## VYSVĚTLENÍ ZADÁVACÍ DOKUMENTACE Č. 4

<b>Název veřejné zakázky:</b>	<b>PD Štěchovice – rekonstrukce služební budovy</b>
<b>Druh zadávacího řízení:</b>	otevřené řízení
<b>Datum zahájení zadávacího řízení:</b>	10. 2. 2023

### **Bourací práce SO.01**

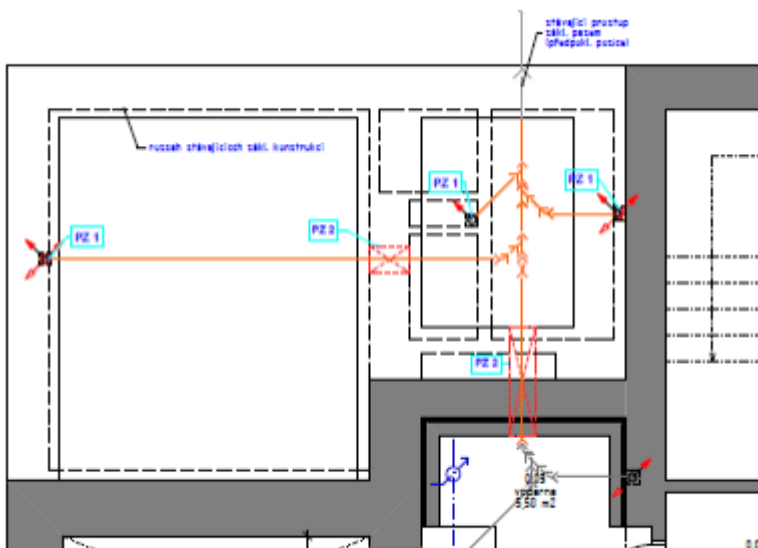
- pol.23 otlučení stropů na rákosu v rozsahu do 30% ? Rákosové omítky téměř nikdy nelze opravovat buď je nutné dělat celý strop a nebo udělat nové podhledy

- Myšlena výměna z celé plochy stropů. 30 % může být jedna nebo více ucelených místností. Přesný rozsah bude upřesněn na místě během stavby.
